Многоэтажный жилой дом ГП-72.107

Архитектурные решения

10101-ИДК23/86-АР/23-72.107-АР2

Разрешение	Обозначение	10101-ИДК23/86-АР/23-72.107-АР2
№ 57-25	Наименование объекта строительства	"Комплексная застройка территории, расположенной в границах улиц: Тобольский тракт-Обход города Тюмени (мкр. Губернаторский)" Второй этап

План 15 этажа. Секция 107.2

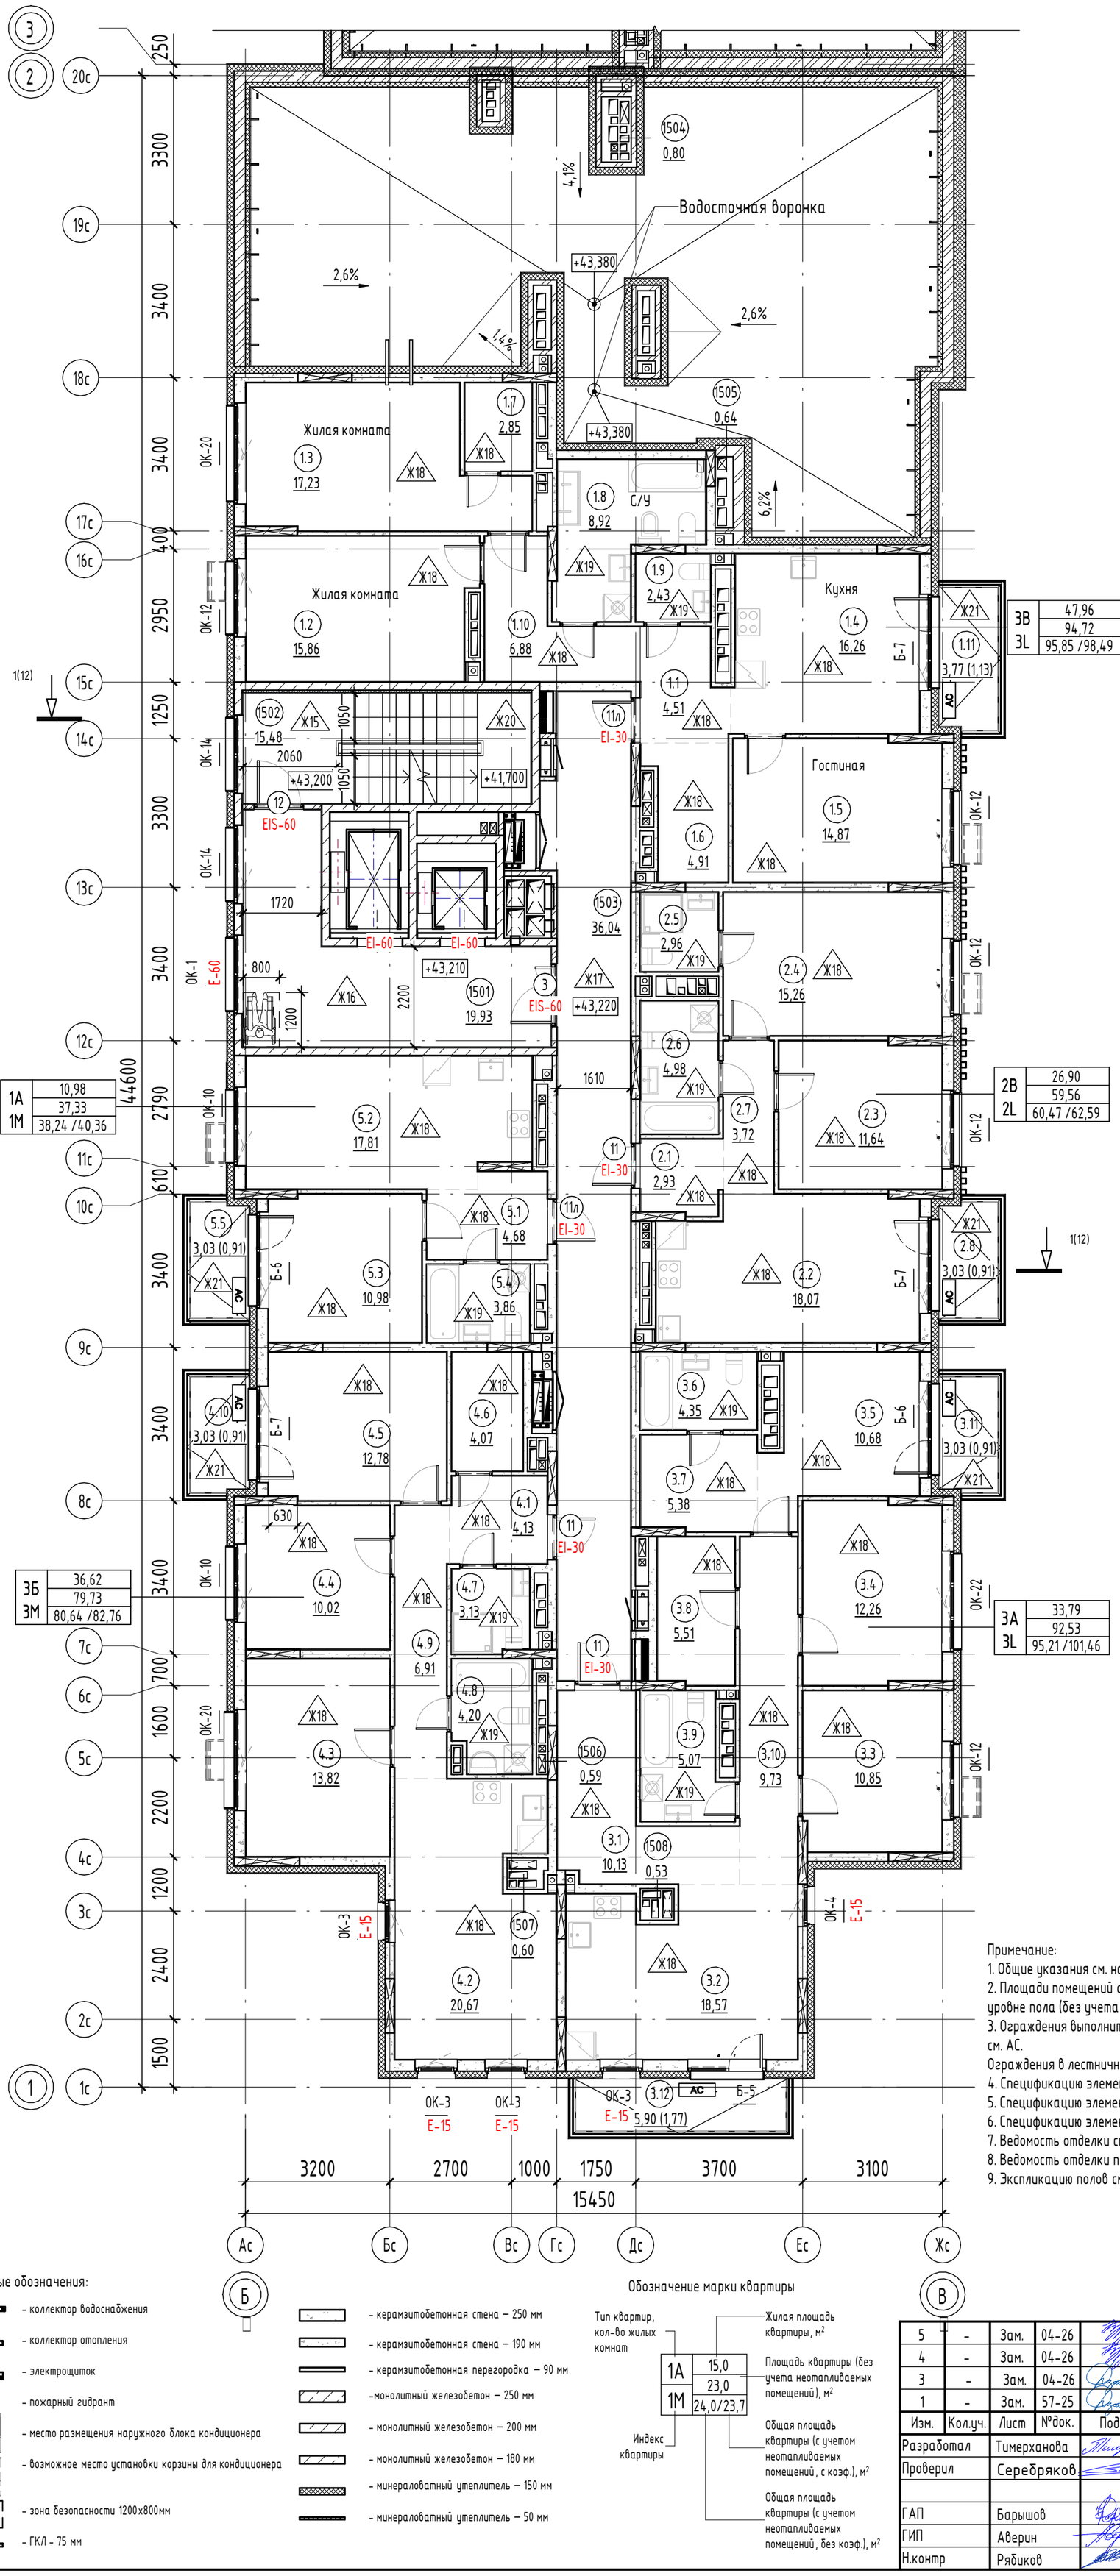
Изм.	Лист	Содержание изменения	Код	Примечание
5	22-24	Откорректировано отображение навигации подъездов и вывесок коммерческих помещений	1	Изм.5 (Зам.)
	8-10,12, 20-24	Изменены архитектурные решения по устройству открытых балконов, включая корректировку высоты балконных ограждений	1	Изм.5 (Зам.)
	4-7,12	Кладка стен лоджий увеличена до 250 мм, на лоджиях исключены металлические ограждения	1	Изм.5 (Зам.)
	3-10,25	Откорректированы зашивки инженерных шахт, предусмотрено устройство лючков	1	Изм.5 (Зам.)
	25	Добавлен лист с фрагментами планов расположения лючков, разработана спецификация лючков	1	Изм.5 (Нов.)
	4-10	Исключено утепление лифтового холла	1	Изм.5 (Зам.)
	11,12	Откорректирована толщина утеплителя по внутренней стороне основного парапета кровли и парапета лестнично-лифтового узла	4	Изм.5 (Зам.)
	15	В составе витражей лоджий нижние экраны заменены на безопасное закалённое стекло, выполнен усиленный горизонтальный ригель	1	Изм.5 (Зам.)

8,22-24	Откорректирована толщина утеплителя и отлив на участке перепада фасада в уровне 14 этажа	1	Изм.5 (Зам.)
	5,6	На планах откорректированы высотные отметки	4	Изм.5 (Зам.)
	2	Выделено помещение для прокладки инженерных коммуникаций	1	Изм.5 (Зам.)

Фасад 2-1. Секция 107.2

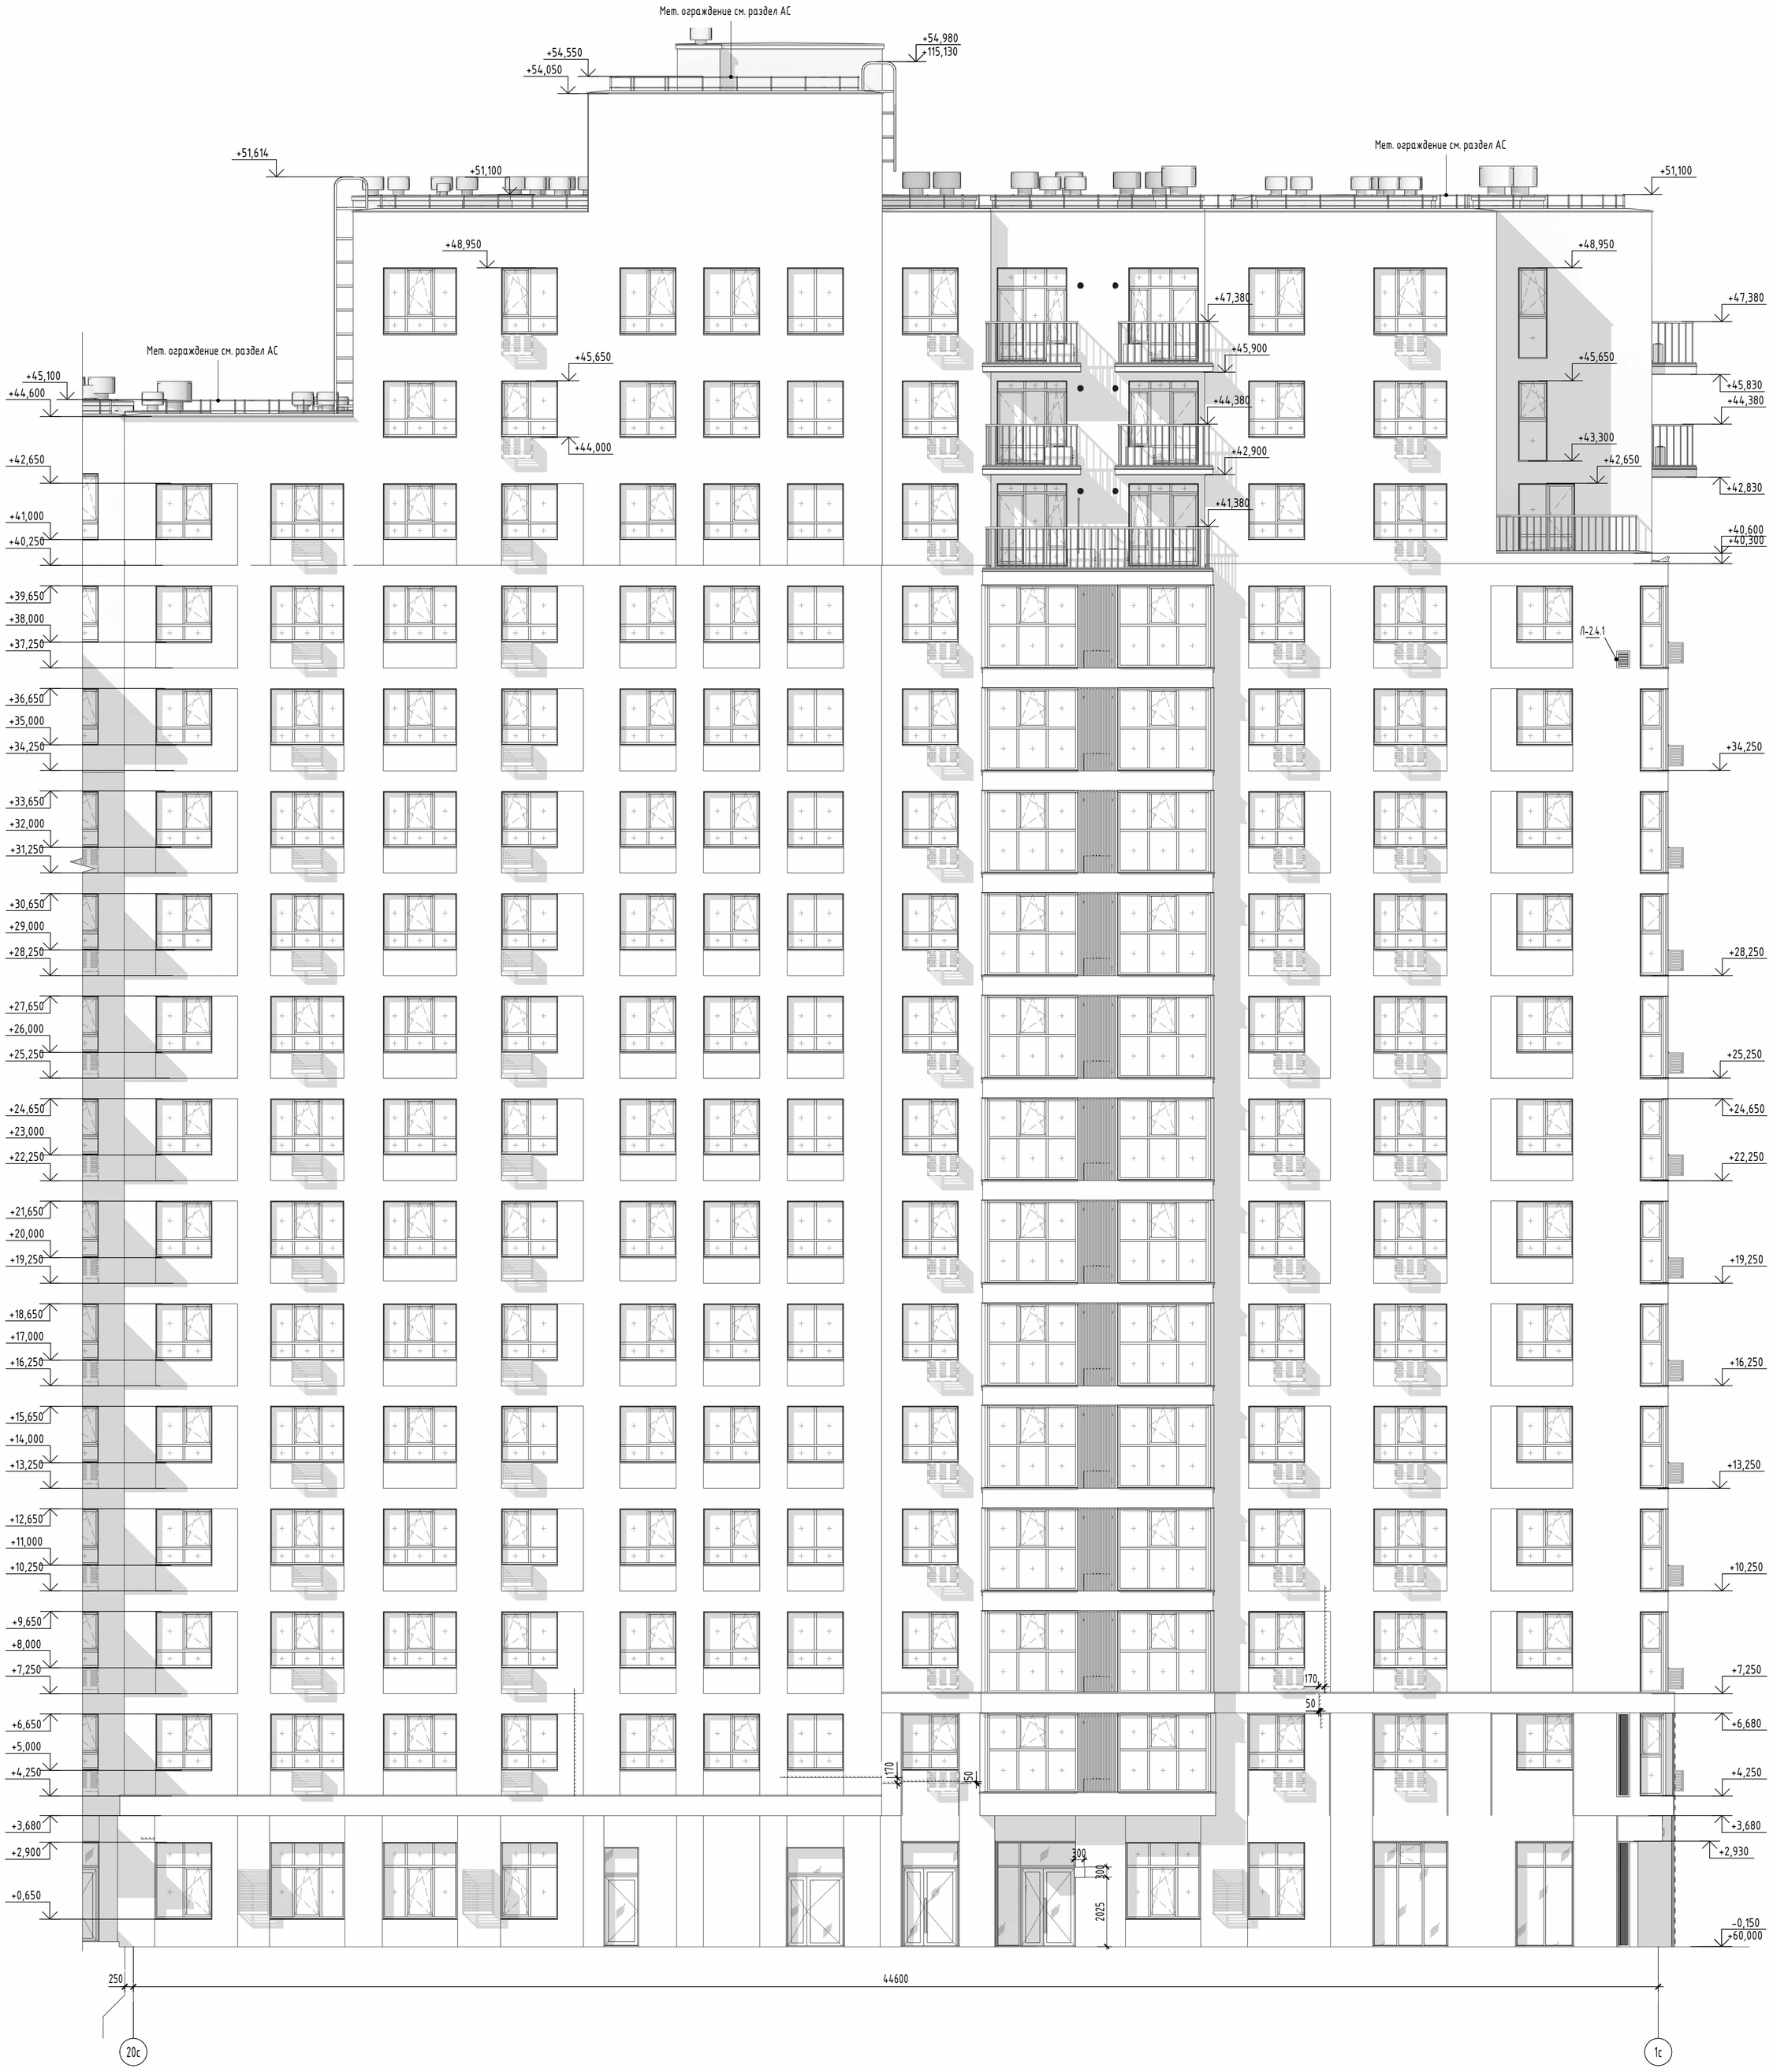
22,23	В нишах для кондиционеров показана отделка в соответствии с фасадным решением	3	Изм.4 (Зам.)
	22,23	Исключены избыточные ламели для ревизии	3	Изм.4 (Зам.)
	11,14,23	Исключены окна из помещения машинного отделения	3	Изм.4 (Зам.)
	23,24	Ограждения с остеклением заменены на металлические ограждения	3	Изм.4 (Зам.)
	23	Откорректировано отображение пояса с вертикальной кладкой	1	Изм.4 (Зам.)
	22-24	На балконах показаны металлические отливы	3	Изм.4 (Зам.)
	22,23	Откорректированы пояса навесного вентилируемого фасада над первым этажом	4	Изм.4 (Зам.)
	22-24	Выровнены плоскости отделки балконов и примыкающих к ним участков стен	3	Изм.4 (Зам.)
	11	Уточнены габаритные размеры вентиляционных шахт	1	Изм.4 (Зам.)
	22-24	По фасадам откорректированы профили	3	Изм.4 (Зам.)

Фасад Б -В. Секция 107.2

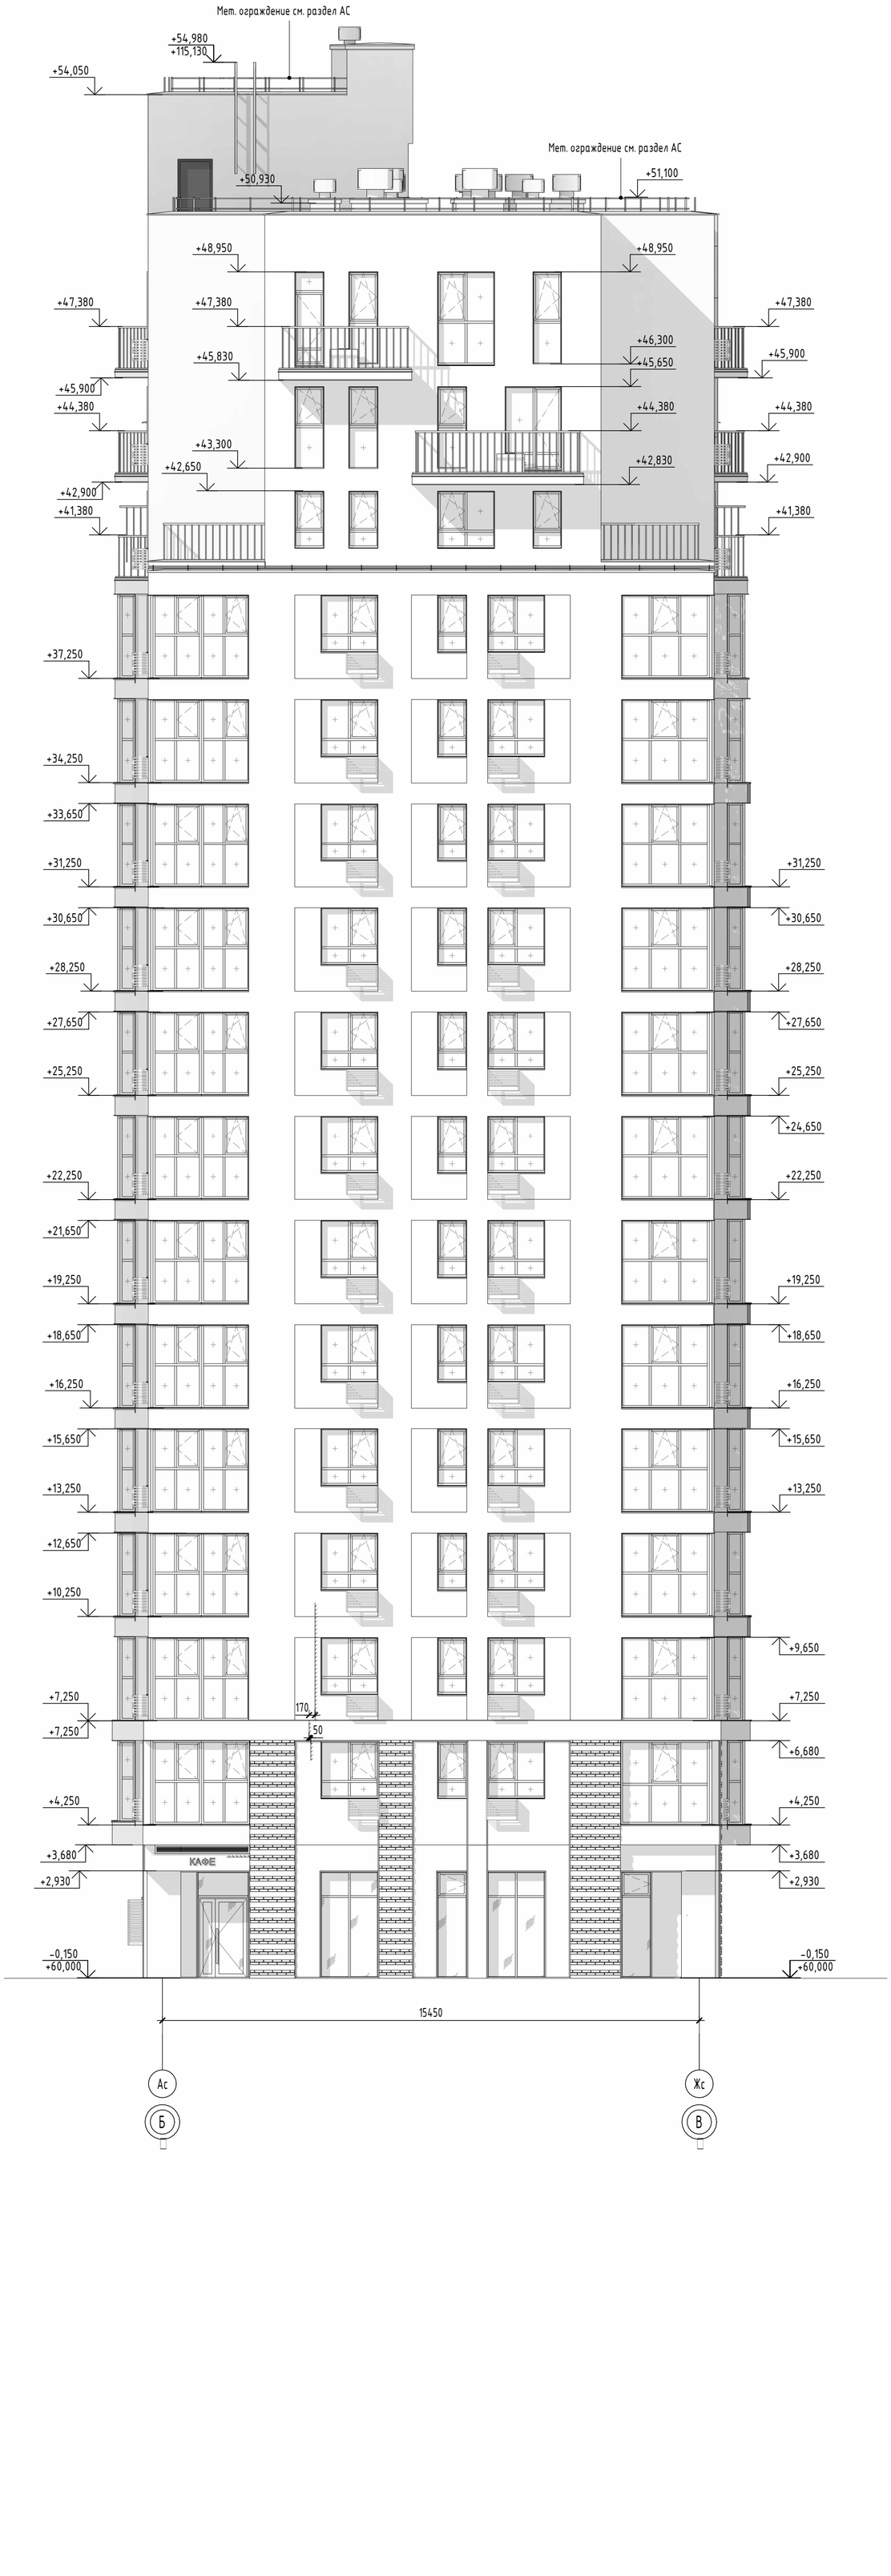
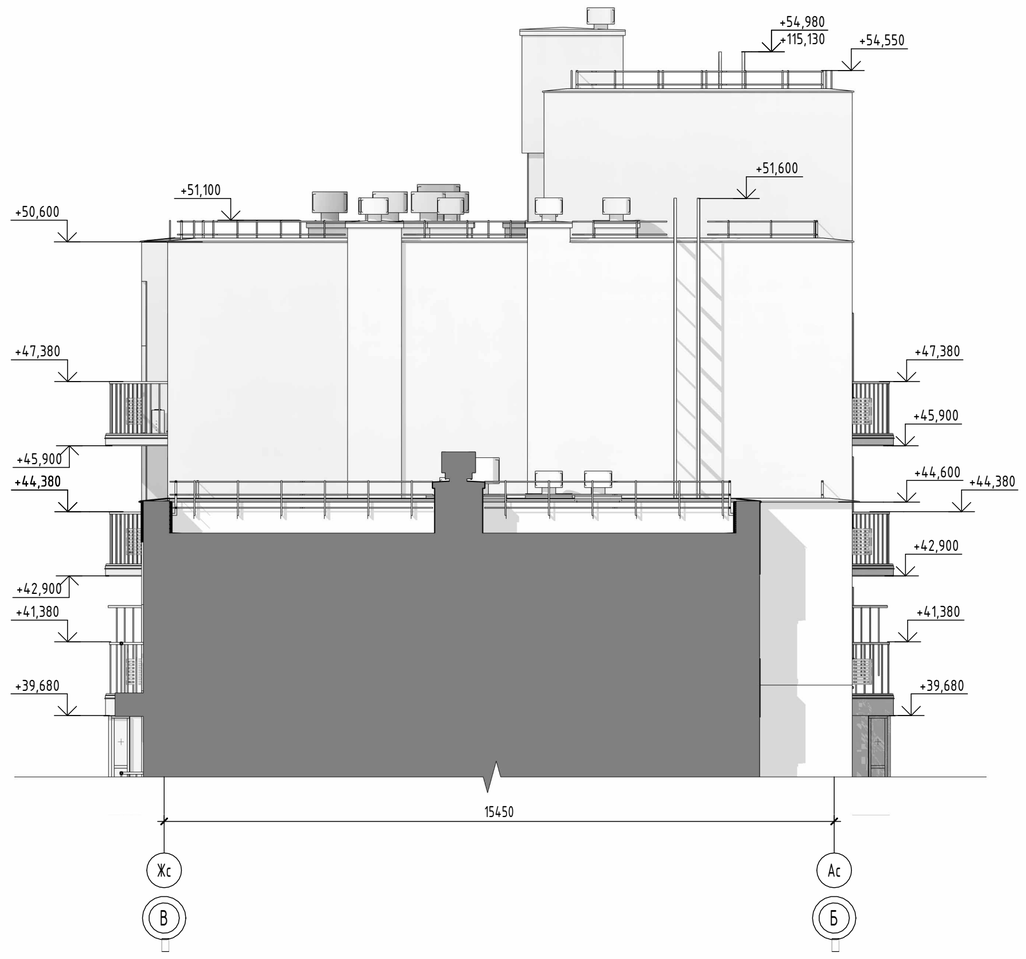
Изм.	Лист	Содержание изменения	Код	Примечание
2	1	Внесены изменения в ведомость рабочих чертежей.	1	Изм.2 (Зам.)
	2-10	Откорректирована привязка перегородок.	1	Изм.2 (Зам.)
	3	Отображены конструкции фальшпилонов в соответствии с АС. Откорректированы габариты вентфасада	1	Изм.2 (Зам.)
	11	Изменены габаритные размеры вентшахт и парапетов. Откорректировано расположение воронок.	1	Изм.2 (Зам.)
	24	Откорретированы габариты вентфасада.	1	Изм.2 (Зам.)
